Modifications de PASH

Projet de modifications n°2025/02
& Evaluation des incidences

Projet de modifications de PASH n°2025/02

Intitulé : Modification n° 04.43 : Commune de RUMES - ZAT de Sartaigne

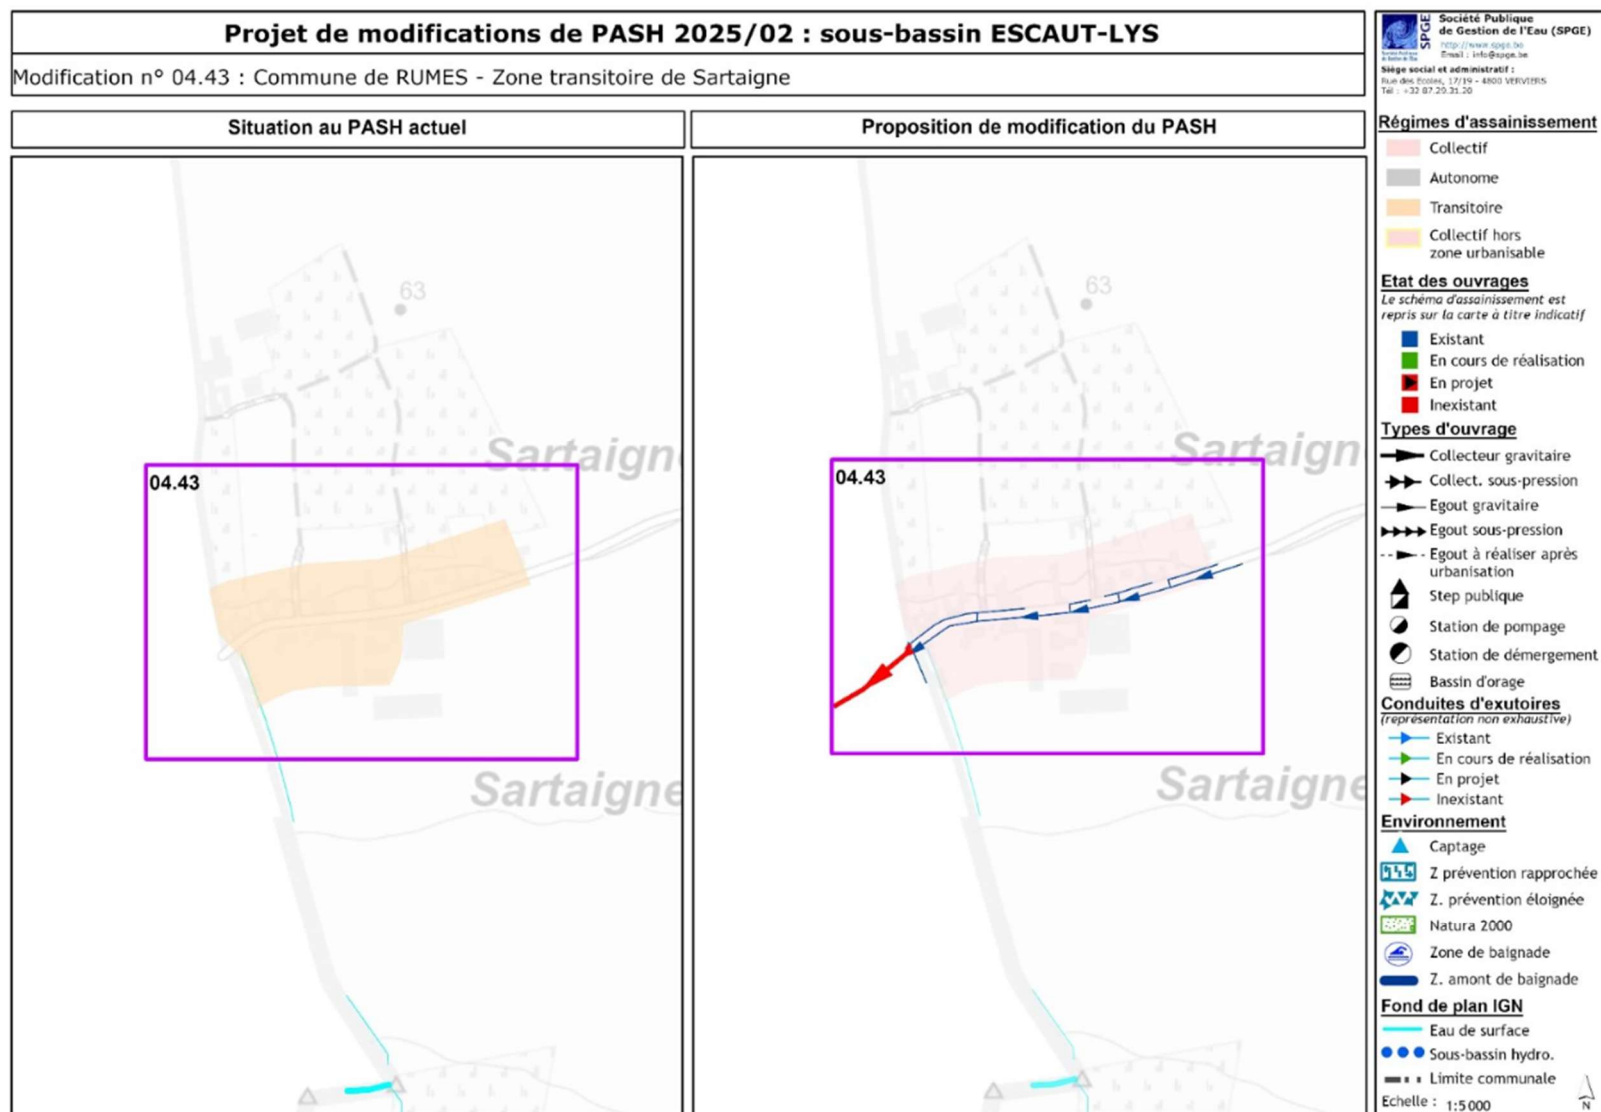
Explications	La demande de modification de PASH porte sur la rue de Sartaigne, sur le territoire communal de Rumes, actuellement reprise en régime d'assainissement transitoire. Il est proposé son passage en régime d'assainissement collectif étant donné la présence d'égouts dans la zone et l'existence à 70 mètres de la frontière, côté français, d'un réseau d'égouttage relié à la station d'épuration de Cobrieux.		
Superficie concernée	2,28 ha		
		Avant	Après
Assainissement collectif	0 EH		41 EH
Assainissement autonome	0 EH		0 EH
Assainissement transitoire	41 EH		0 EH
		Charge totale à terme	41 EH

Intitulé : Modification n° 06.29 : Commune de WELLIN – Extension du PAE de Wellin-Halma

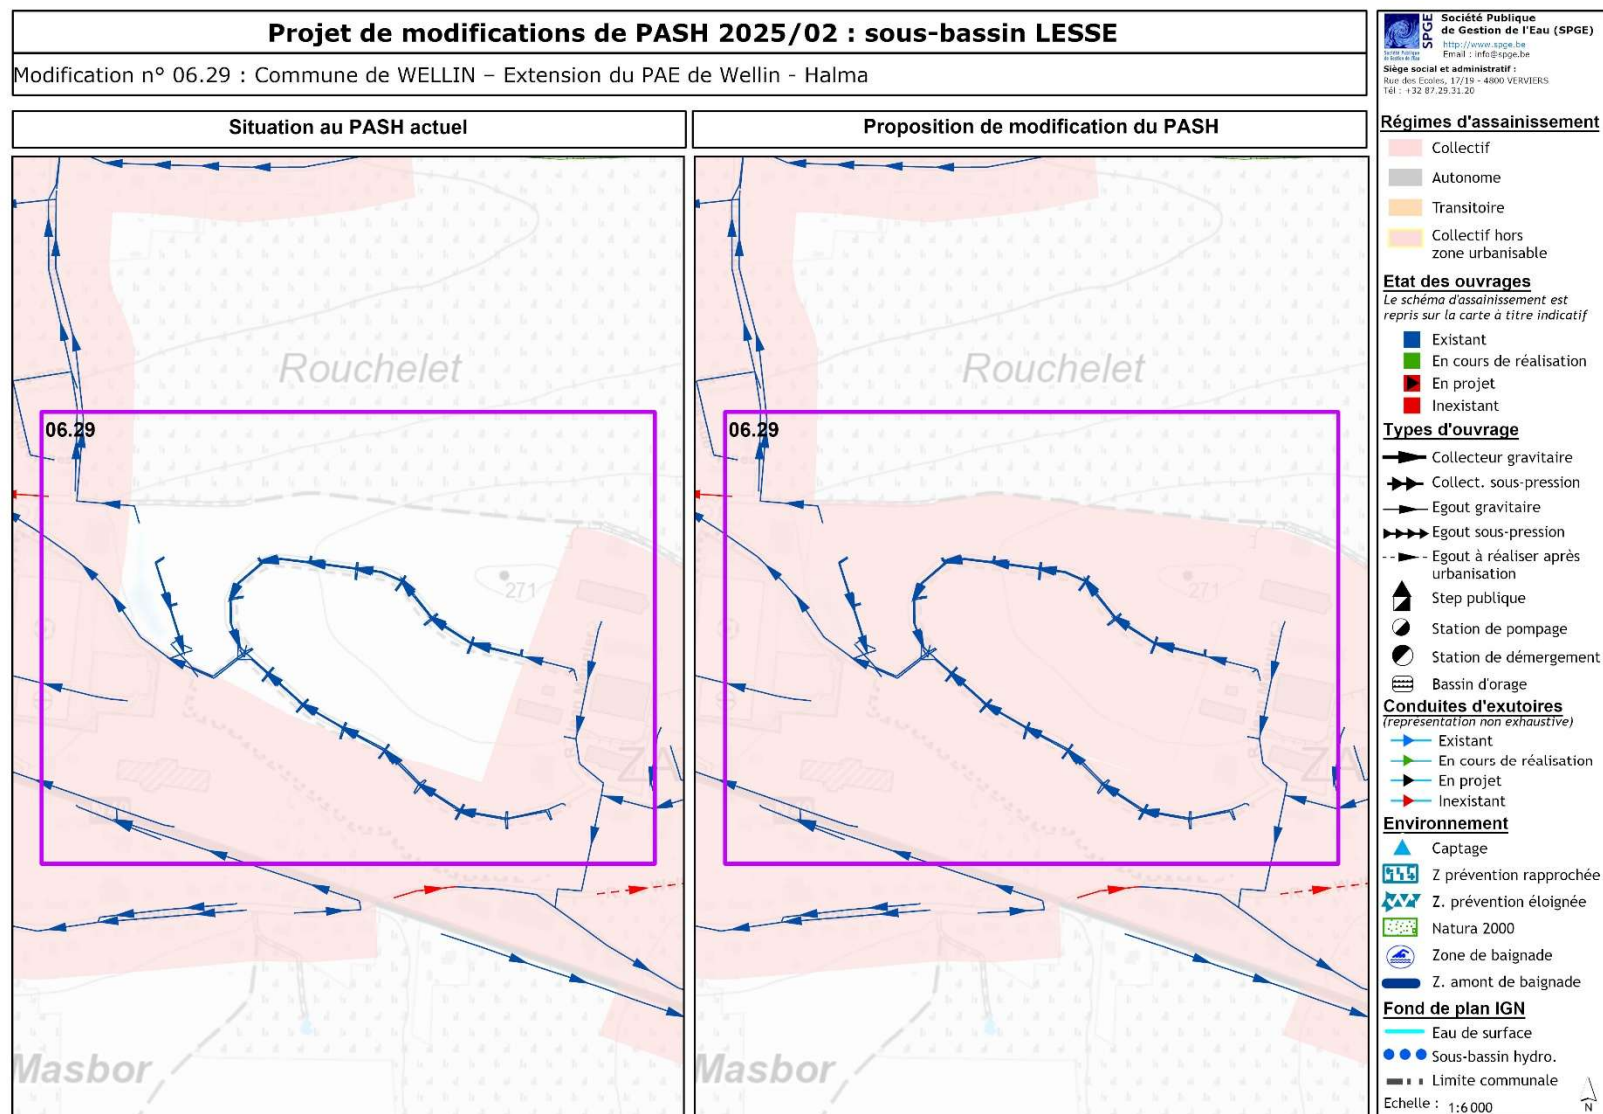
Explications	La demande de modification du PASH fait suite à la modification du plan de secteur portant sur une partie du PCA dit « Extension du parc d'activités économiques Wellin - Halma » à Wellin (arrêté ministériel du 17 décembre 2019). Il s'agit donc d'assigner un régime d'assainissement à cette nouvelle zone d'activités économiques mixtes d'une superficie d'environ 9,3 ha. Celle-ci pourra accueillir 26 PME. Il est proposé d'orienter cette zone en régime d'assainissement collectif. Cette demande est motivée par le fait que le parc d'activités économiques initial est repris en assainissement collectif et que l'extension du parc d'activités est entièrement équipée d'égouts (séparatifs) reliés au réseau existant au niveau de la rue Pâchis Lamkin lui-même connecté à la station d'épuration existante de Wellin (2.600 EH).
--------------	---

Intitulé : Modification n° 08.81: Commune de ENGIS – Quartier Au Sart à Hermalle-sous-Huy

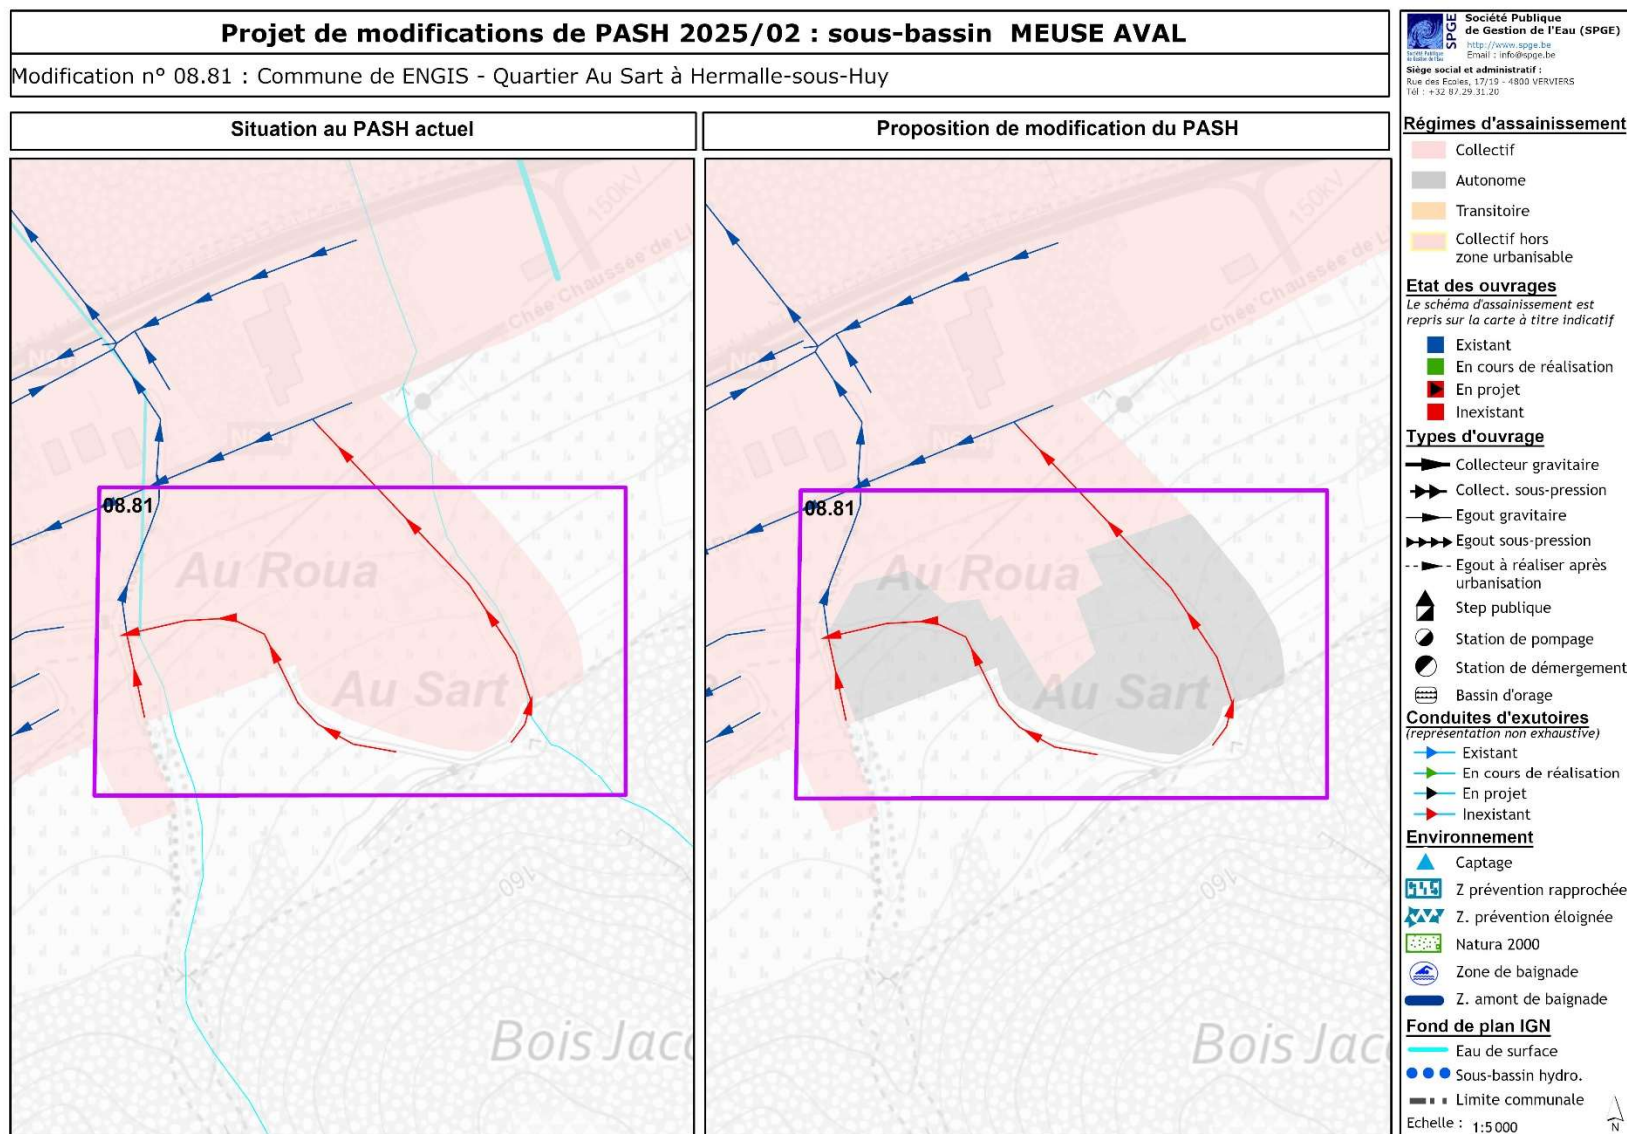
Explications des avis et remarques		Commentaires SPGE
<u>Commune d'Engis</u> La commune marque partiellement accord sur la modification car elle propose de faire passer l'amont de la rue du Sart non égouttée en régime d'assainissement autonome.		Cette demande a été traitée par l'organisme d'assainissement agréé. Suite à cela, la proposition initiale a été modifiée pour assigner le régime d'assainissement autonome à la partie amont de la rue du Sart non égouttée.
Modification n° 08.82 : Commune d'ENGIS - Thier d'Olné et de Vignette à Hermalle-sous-Huy		
Instance consultée	Date de l'avis	Type d'avis
Enquête publique	16/03/2026	Aucune observation ni réclamation
Commune d'Engis	20/03/2026	Favorable
SPW – Agriculture, Ressources naturelles et environnement	24/04/2026	Favorable

- la proposition initiale de la modification n° 08.81 : Commune d'ENGIS - Quartier Au Sart à Hermalle-sous-Huy est légèrement adaptée pour assigner le régime d'assainissement autonome à la partie amont de la rue du Sart non égouttée ;
- la modification n° 11.47 : Commune d'AISEAU-PRESLES - Rue de Tergnée est supprimée du projet de modifications de PASH 2025/02 ;
- les autres modifications sont maintenues au projet de modifications de PASH 2025/02.

Intitulé : Modification n° 12.85 : Commune de Saint-Léger - Village de Châtillon

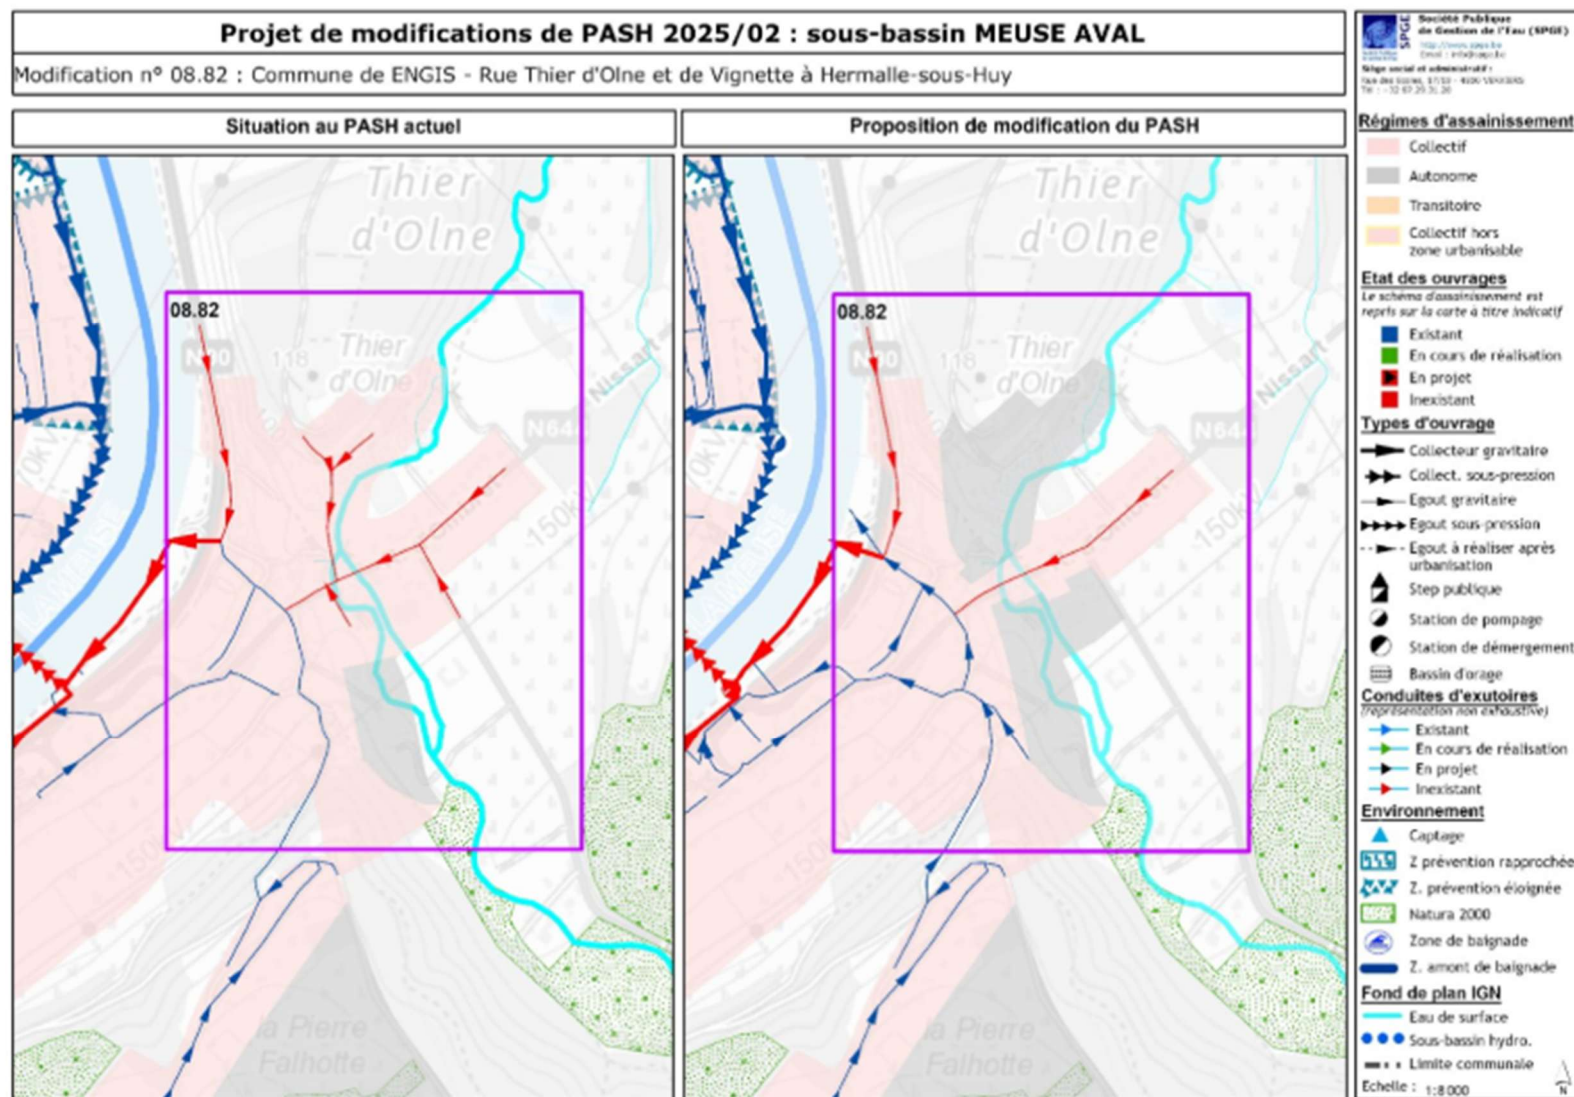
Explications	La demande de modification porte sur plusieurs parcelles en cours d'urbanisation sises rue d'Ahérée (N82) et actuellement reprises en régime d'assainissement collectif à Châtillon, sur le territoire communal de Saint-Léger. Il est proposé le passage en régime d'assainissement autonome du périmètre en raison de l'impossibilité de placer un égout à l'arrière des parcelles vu le dénivelé et le manque d'espace disponible et la présence d'un mode d'évacuation pour les eaux épurées et pluviales (cours d'eau le Ton).
--------------	--

Intitulé : Modification n° 12.86 : Commune de MEIX-DEVANT-VIRTON - Village d'Houdrigny

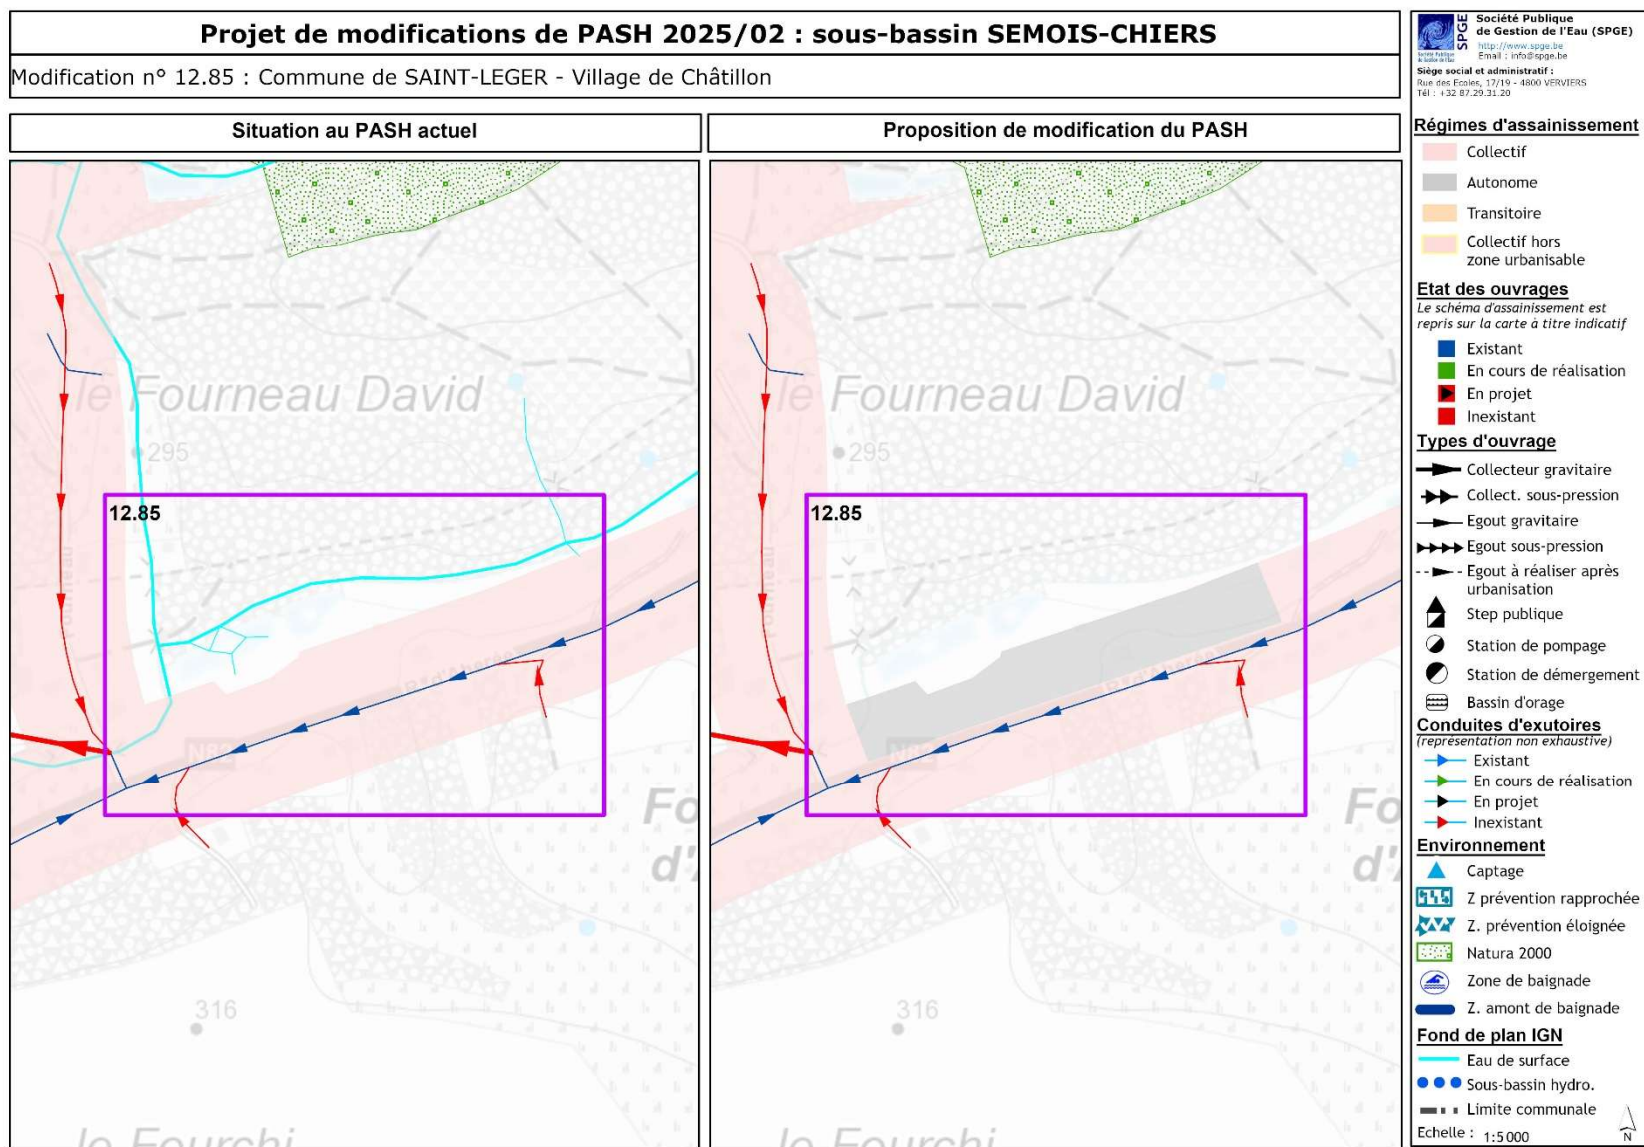
Explications	La demande de modification porte sur plusieurs parcelles reprises en assainissement collectif de part et d'autre de la ligne de chemin de fer, dans le village d'Houdrigny, sur le territoire communal de Meix-devant-Virton. Vu la difficulté technique de raccordement au collecteur et à l'égout, l'absence d'égout dans la rue du Moulin et la présence d'aqueducs et d'un cours d'eau, il est proposé le passage en régime d'assainissement autonome de cette zone.		
Superficie concernée	1,5 ha		
		Avant	Après
Assainissement collectif	24 EH	0 EH	
Assainissement autonome	0 EH	24 EH	
Assainissement transitoire	0 EH	0 EH	
Charge totale à terme		24 EH
